ÚZEMNÍ PLÁN MĚSTA BRNA

Textová část Odůvodnění

Kapitola 18 Rozhodnutí o námitkách (včetně odůvodnění)

Svazek Nb9 *(bez osobních údajů)*

Schéma areálu Brno – Zábřovice, Cejl 12

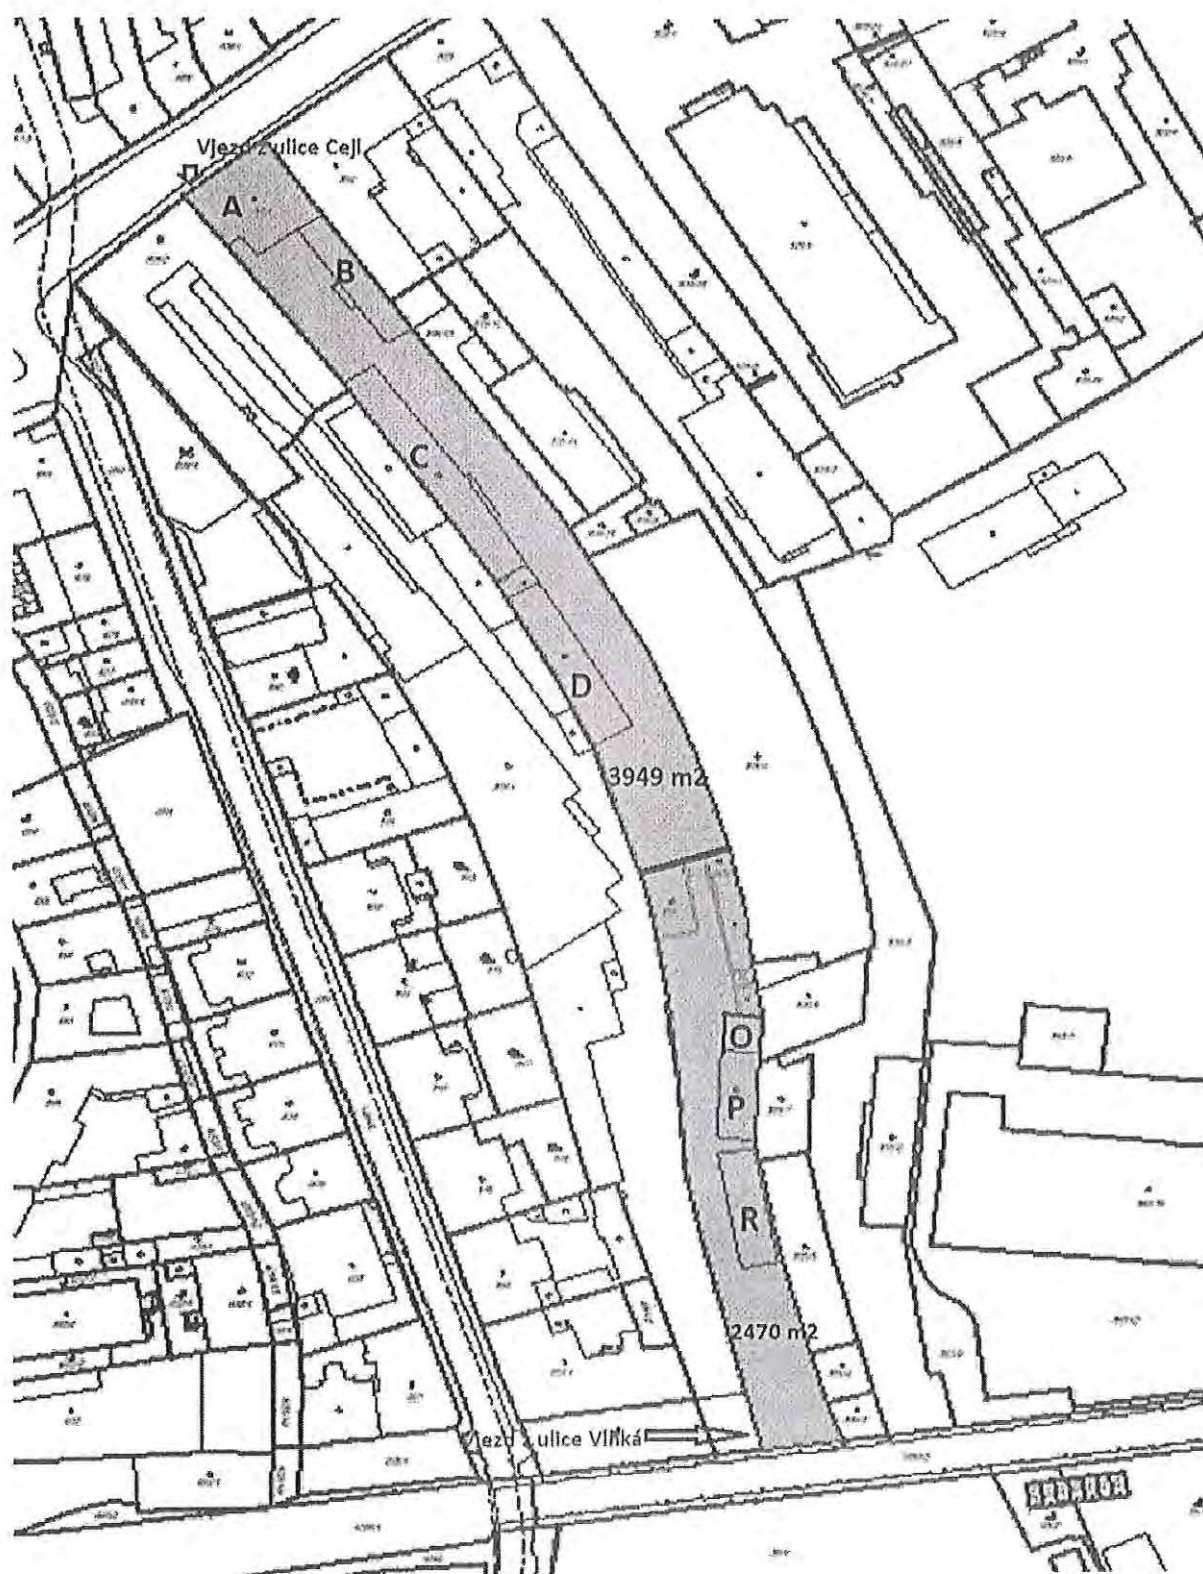
Podle Hlavního výkresu připraví trasa nové městské třídy státní podnik o přibližně dvě třetiny pozemku, tři budovy skladů O, P, R a pravděpodobně i budovu D, kde je technologické centrum zkoušení nábytku.

Podle Hlavního výkresu a O.4 Silniční doprava usuzuji, že se jedná i o rozšíření ulice Cejl. To však představuje zbourání hlavní budovy a likvidaci státního podniku.

Přípomínka číslo 1 (zákres)

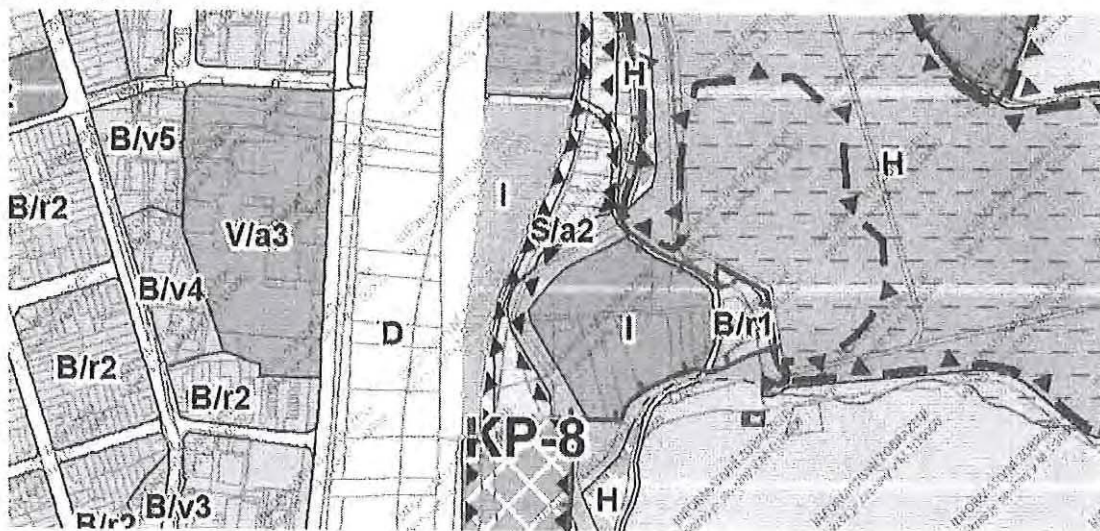
Níže podepsaní vlastníci pozemků v "Zamilovaném hájku" v k.ú. Řečkovice, které jsou lokalizované mezi železniční tratí a retenčním prostorem (parcely p.č. [redacted]) touto přípomínkou podporujeme provedenou změnu na základě vyhovění námítce č. 957N a ponechání území jako plocha zahradek I, s doplněním o možnost výstavby zahradních chat do 25 m² (I-/z).

Námítka číslo 1 (zákres)

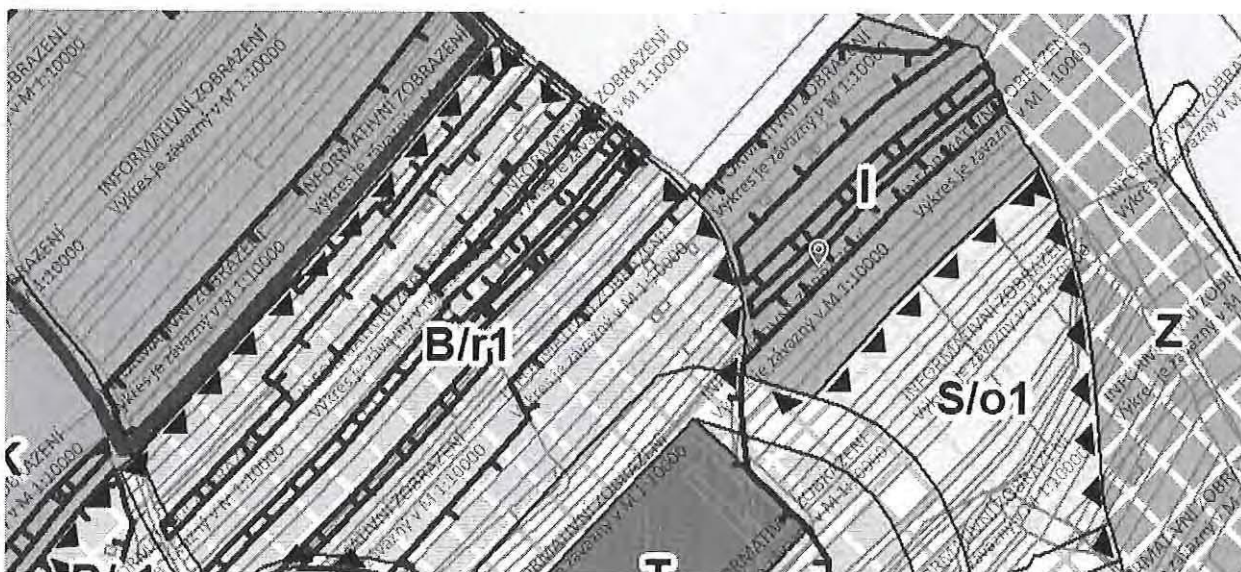
Dobrý den, jsem majitelem pozemků p.č. [redacted] k.ú. Bosonohy. Vzhledem k návrhu nového územního plánu nesouhlasím se začleněním těchto pozemků do plochy zahrádek. Dle Vámi navrhované obslužné komunikace, přetínající výše uvedené pozemky, trvám na začlenění těchto pozemků do plochy bydlení.

Připomínka	číslo:	1
-------------------	---------------	---

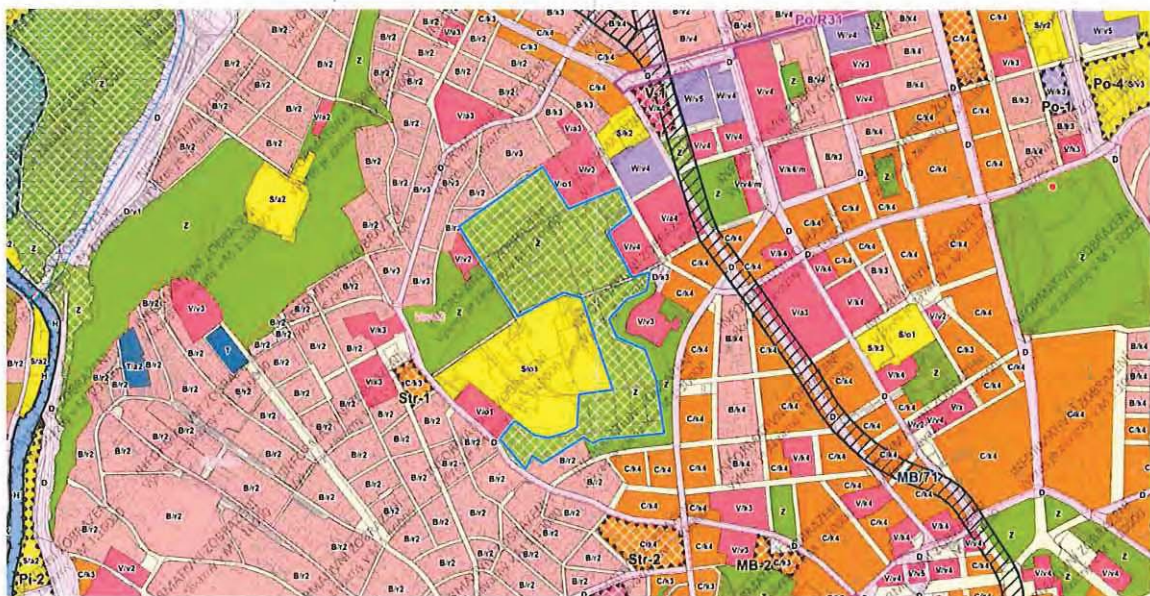
Nesouhlasím s navrhovanou změnou zařazení ploch zahrádkářských osad na Kraví hoře (ZO ČZS Brno Kraví Hora 1, ZO ČZS Kraví Hora 2, ZO ČZS Malina) do kategorie městské zeleně.
